# 010

Technical Bulletin

## Distribución motores Grupo Audi-Volkswagen 1.8 20V (Kits y correas 5492XS)

<b>GATES REFERENCIA:</b>	<b>PowerGrip y kit 5492XS</b>	
<b>MARCA DE FÁBRICA:</b>	AUDI / VOLKSWAGEN	
<b>MODELO:</b>	A4, A6, Cabrio, Passat	
<b>MOTOR:</b>	1.8, 1.8 – 20v T	
<b>MOTORCODE:</b>	AEB, ADR, AFY, AJL, ANB, ARG, ARK, APT, APU, AVV

Fig. 1 nuevo sistema

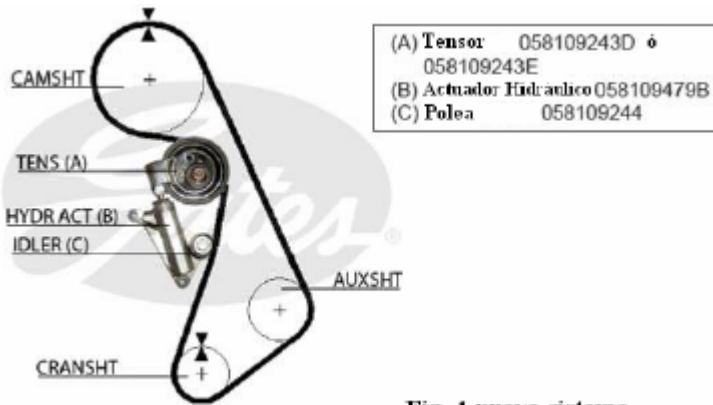
Después de observar problemas de durabilidad se decidió rediseñar el sistema de distribución. Como conclusión se cambió la correa por las referencias OE 058109119B/058109119C (5492XS-**153 dientes**) así como también se cambió el compensador de temperatura antiguo por uno hidráulico 058109479B y la polea tensora 058109243E (nuevo sistema – Figura 1).

**La transmisión inicial ya no está disponible a nivel de EO,** y es altamente recomendable cambiar todo el sistema y adaptarlo a la nueva correa, tensor ...

etc (Fig.1). Por favor, asegúrese de que no se intercambian piezas de la distribución antigua y la nueva para evitar daños en el motor.
